Vår ref. 41/16/BSI/5.7.1.0

Dykkar ref. 15/19100

## LINDÅS, STENEKAIEN-VÅGSEIDET – SØKNAD OM VASSLEIDNING.

# Lindås

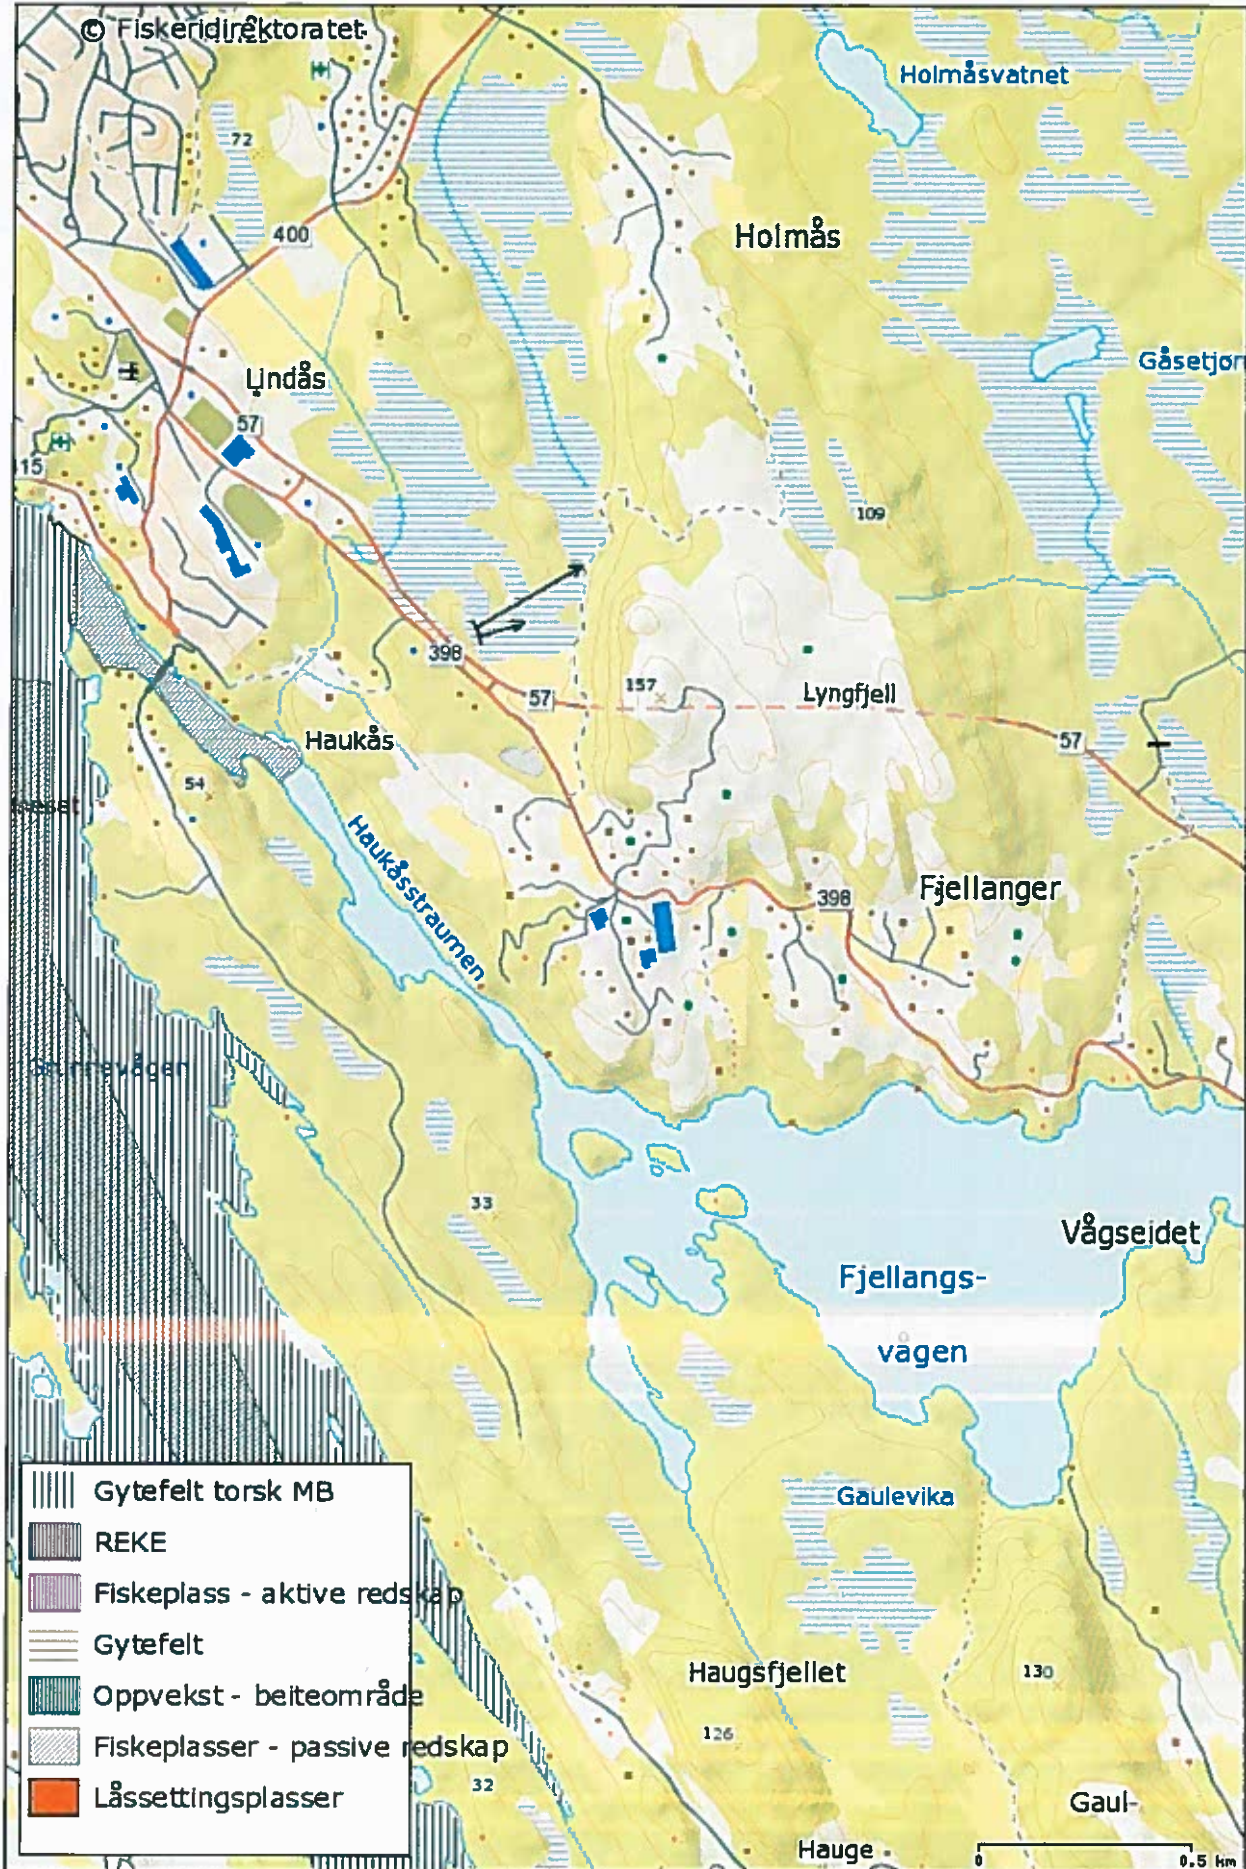
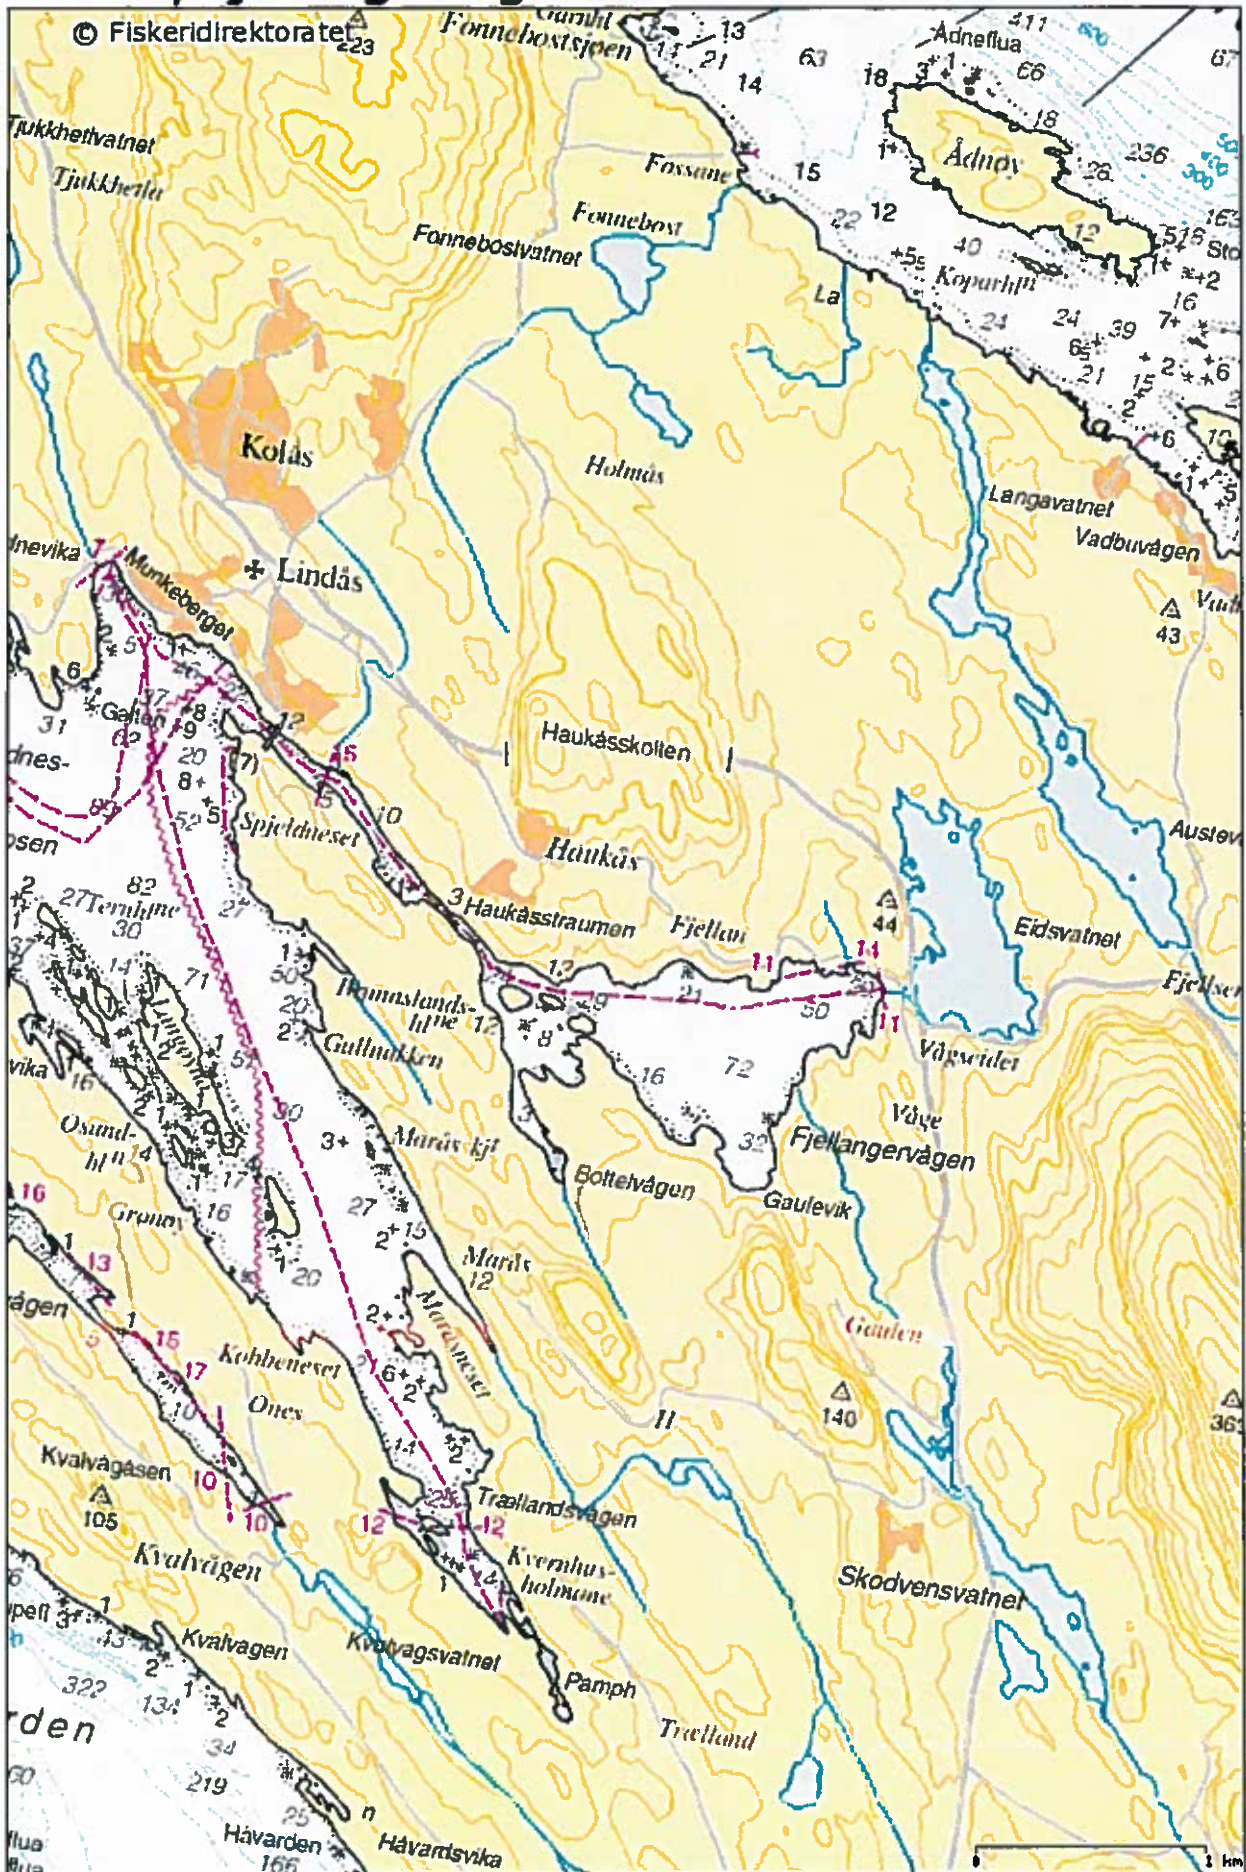
Fiskarlaget Vest meiner at vassleidningen må følgje eksisterande trasè, jf. vedlagde sjøkart.  
Det må nyttast fester for leidninga som ikkje fiskereiskap heftar i.  
Det er viktig at gyteplassen blir ivaretatt, og at arbeid i sjøen ikkje må gjerast i gyteperioden, og like etter.
